18 .schůze
Rady MČ Praha 10
dne 18.07.2024

**Návrh na uzavření Dodatku č. 9 ke Smlouvě o dílo č. 2022/OMP/0620 na akci
„REKONSTRUKCE OBJEKTU Č. P. 200 K. Ú. STRAŠNICE NA ZÁKLADNÍ ŠKOLU
PRAHA 10 - STRAŠNICE“**

Dodatek č. 9

ZL č./verze:	60
Datum předložení ZL:	06.05.2024
Smlouva o dílo (SoD) č.:	2022/OMP/0620
Ze dne:	22.04.2022
Stavba:	Rekonstrukce objektu č. p. 200 k.ú. Strašnice na základní školu Praha 10 – Strašnice
Název změny:	Omítky schodišť

ZL 98 Příloha č.05 – fotografie z realizace VCP

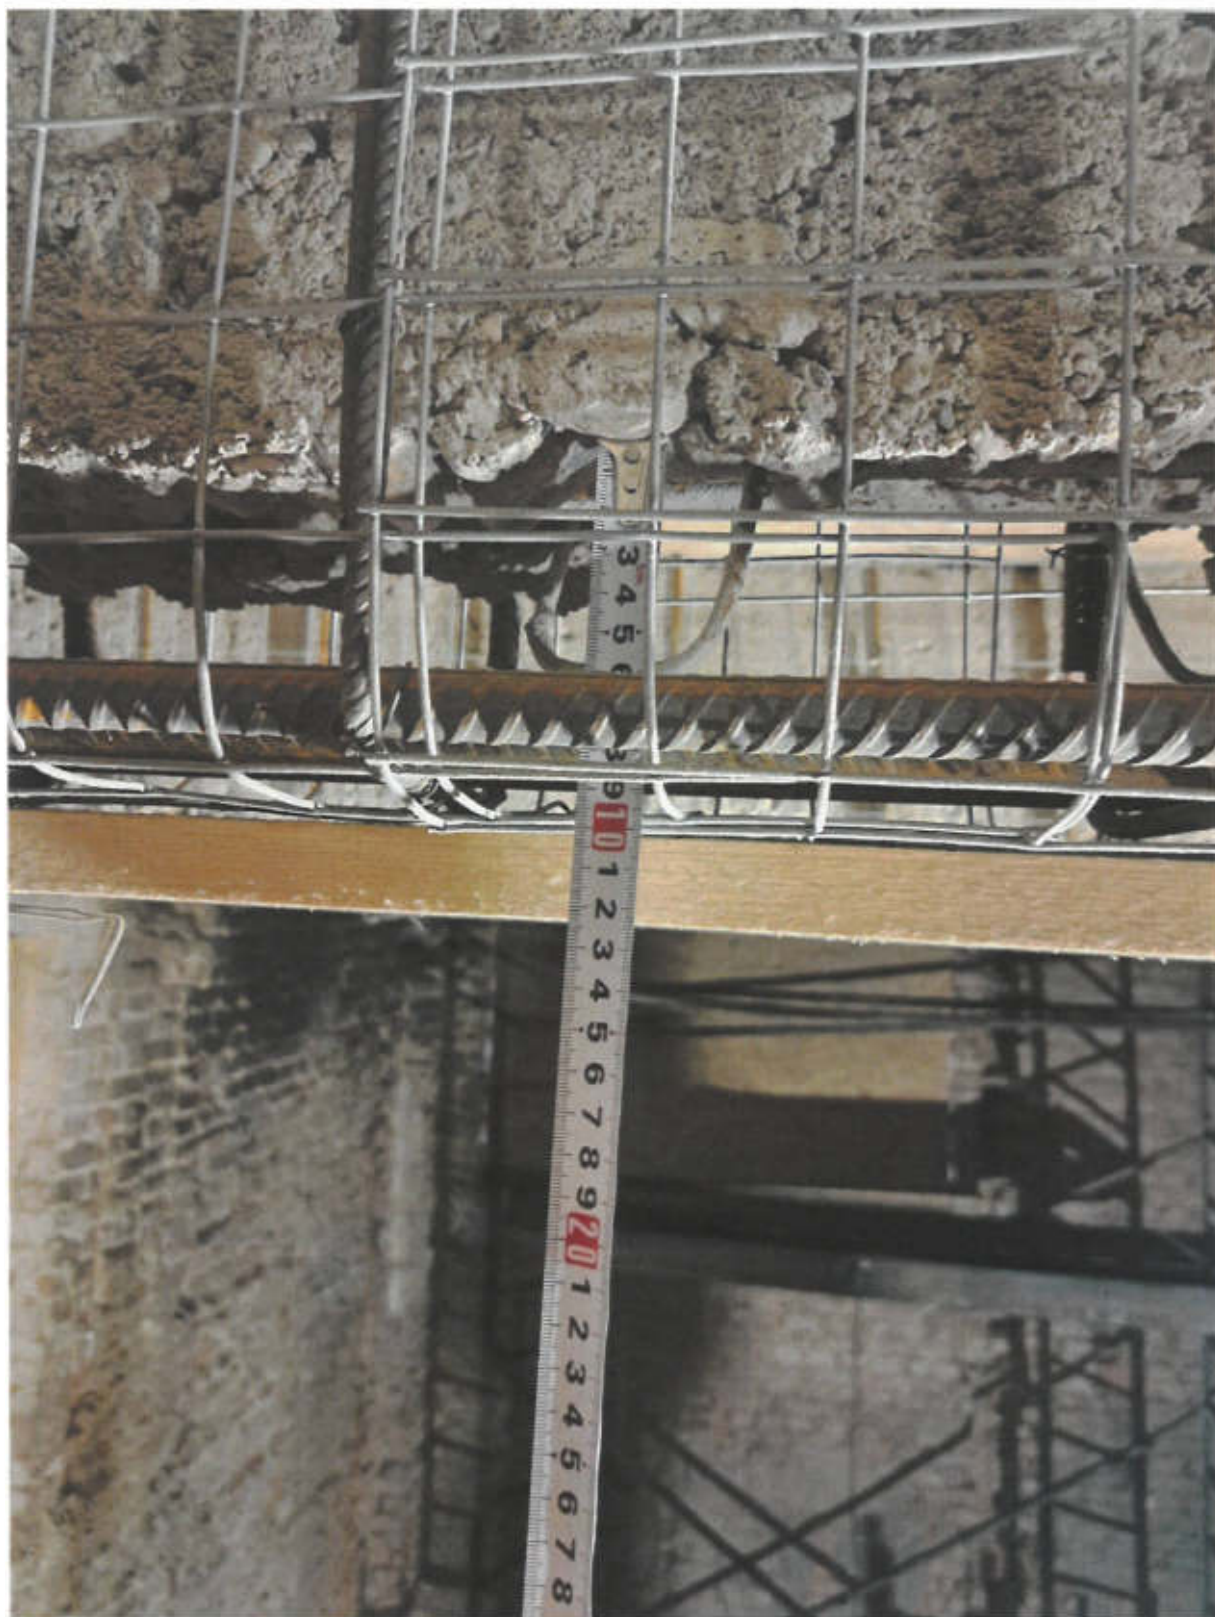
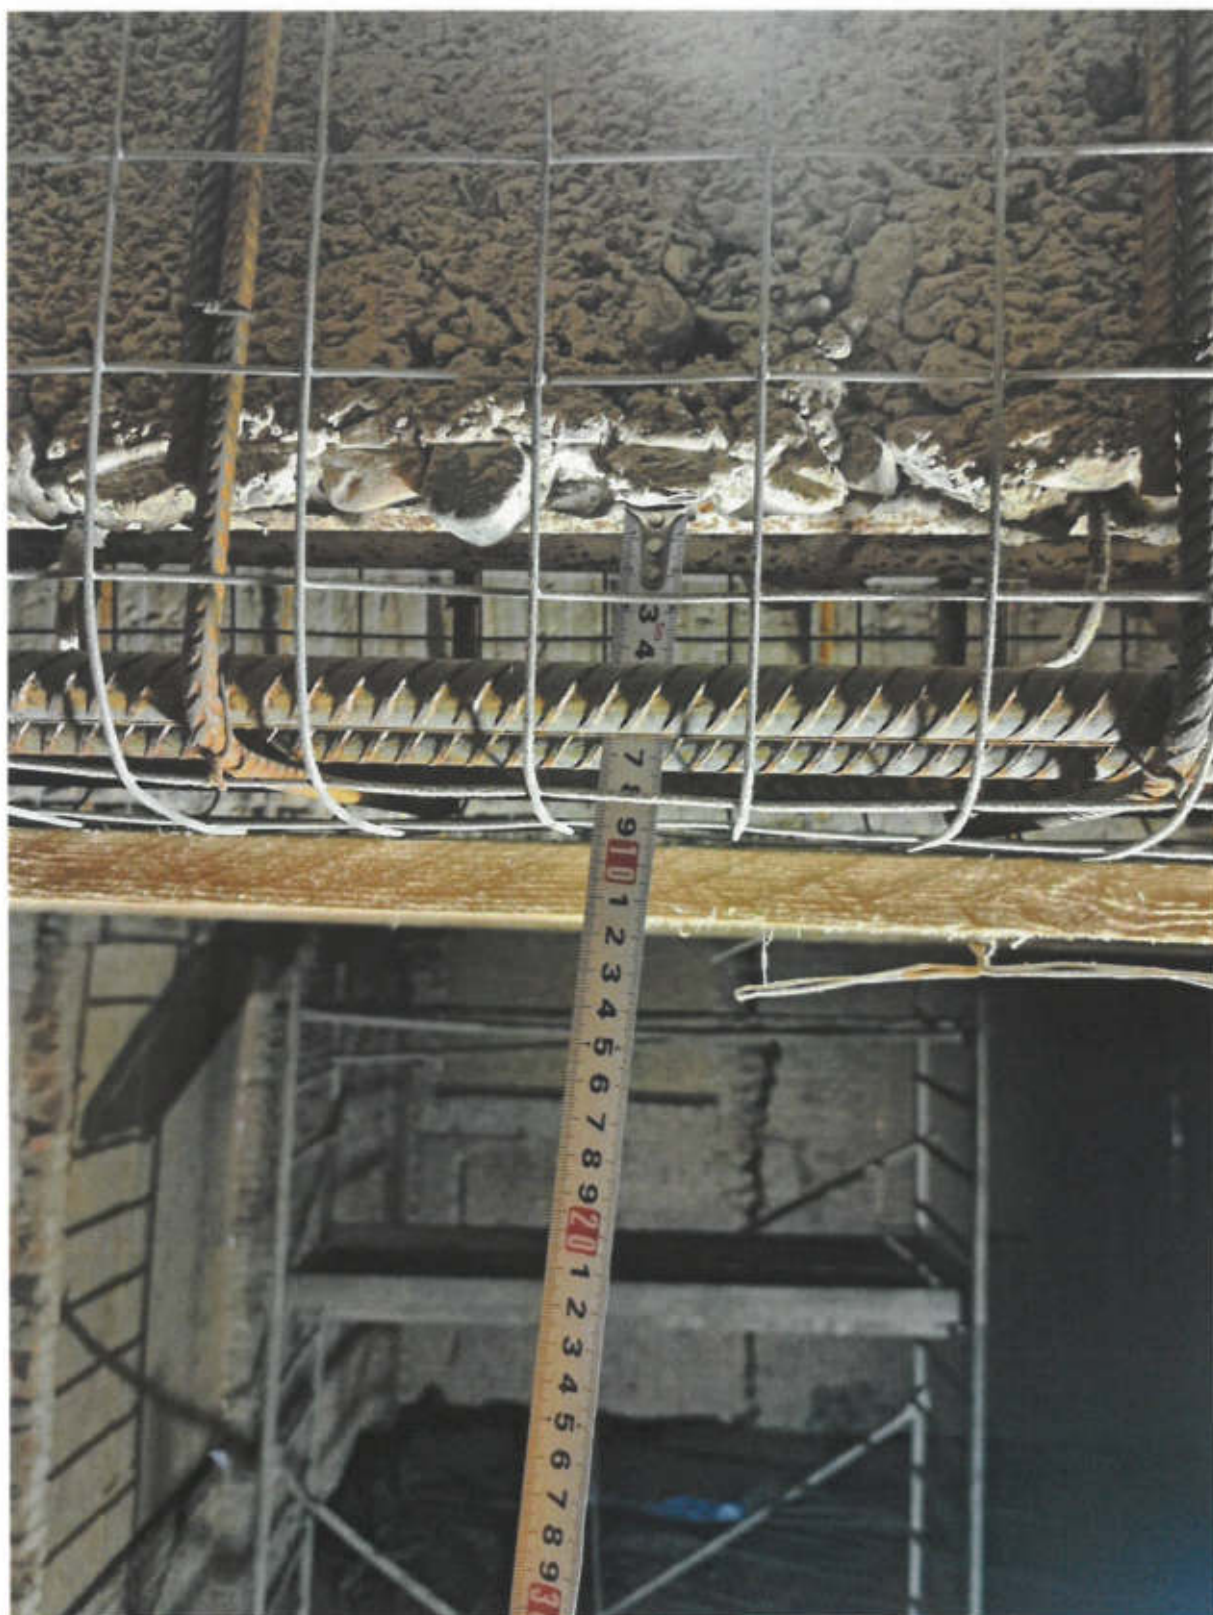
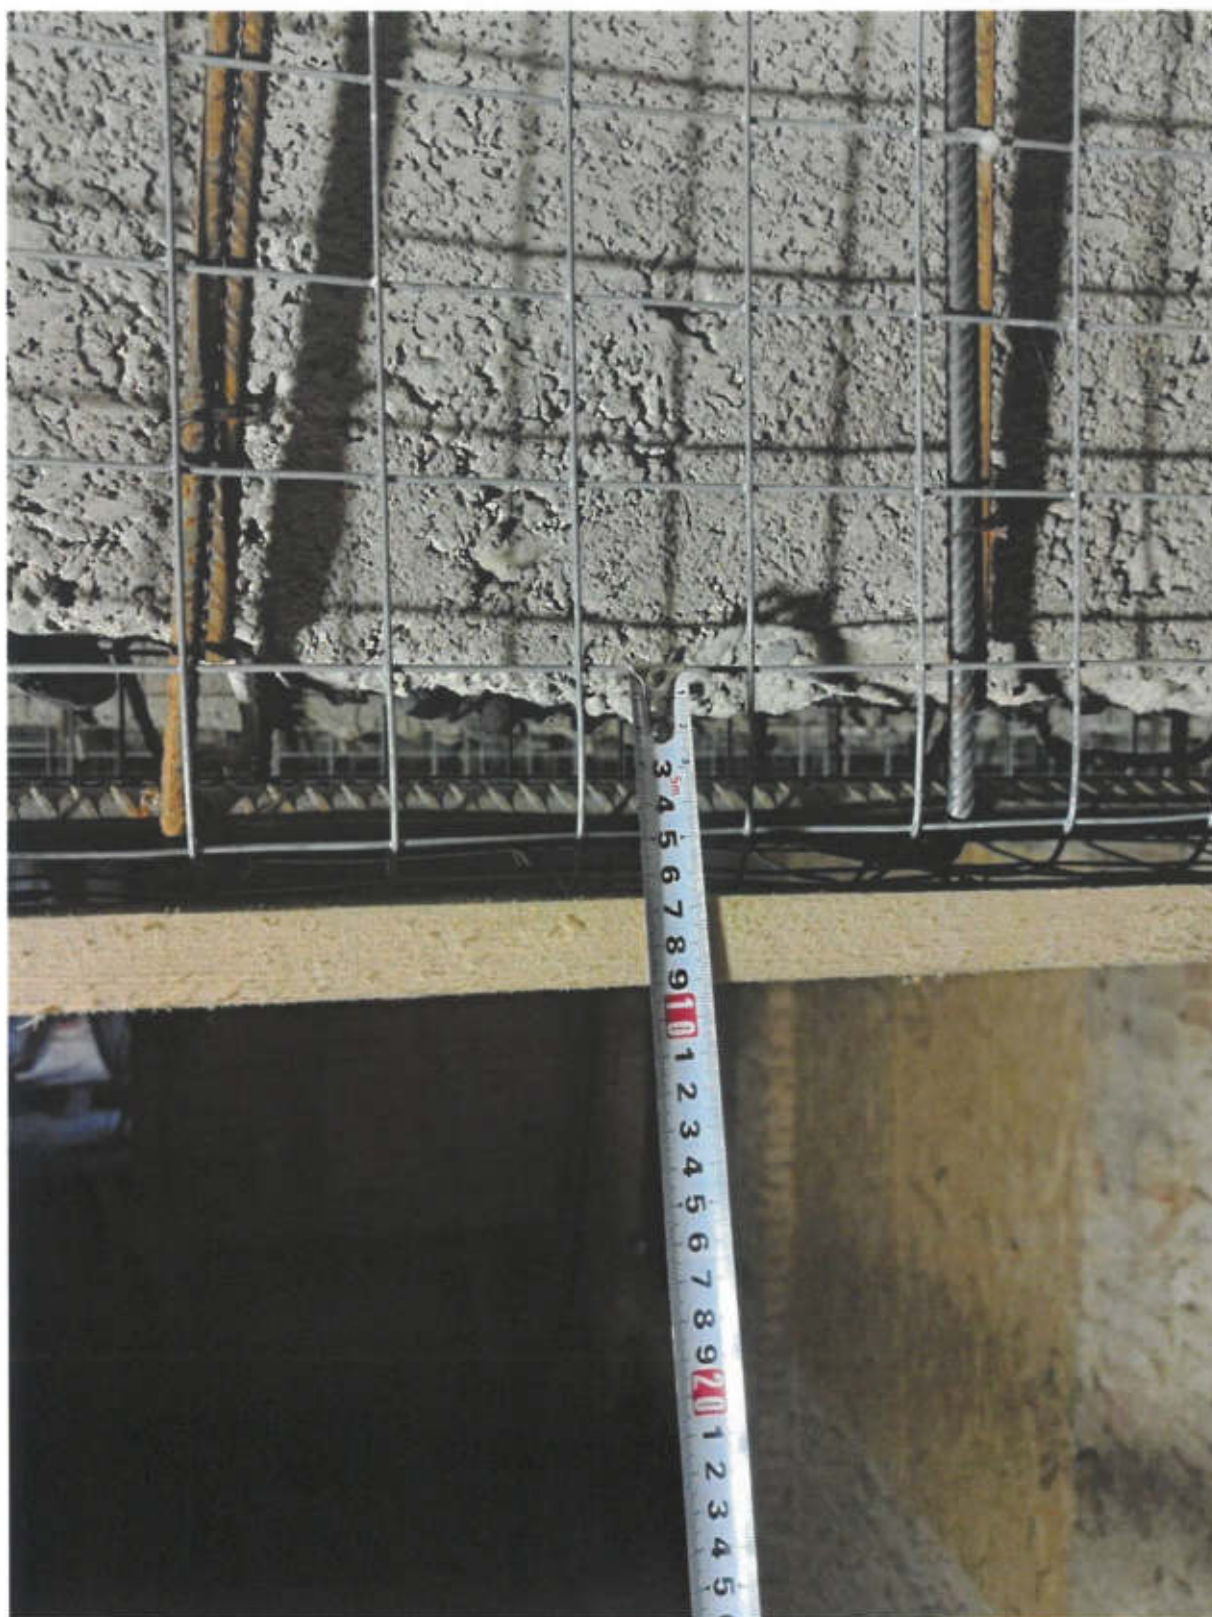
Důvodem je, že při pískování starého betonu se uvolňovalo větší množství, než bylo předpokládáno aktualizací DPS po ohledání sekce stavby před zahájením prací. DPS předpokládala, že se žebra budou ošetřovat zespod torketovaným betonem v tl. do 70 mm, kde výsledná tl. trámů byla stanovena na 100 mm na základě aproximace mezi jednotlivými trámy. (viz. přílohy fotografií s přiloženým metrem

před realizací). To z důvodu, aby byla zachována minimální výška trámů 350 mm, která byla vyžadována ze zachování statické stálosti a funkce celkového stropu.

Z tohoto důvodu bylo nutno použít větší množství torketovaného betonu.
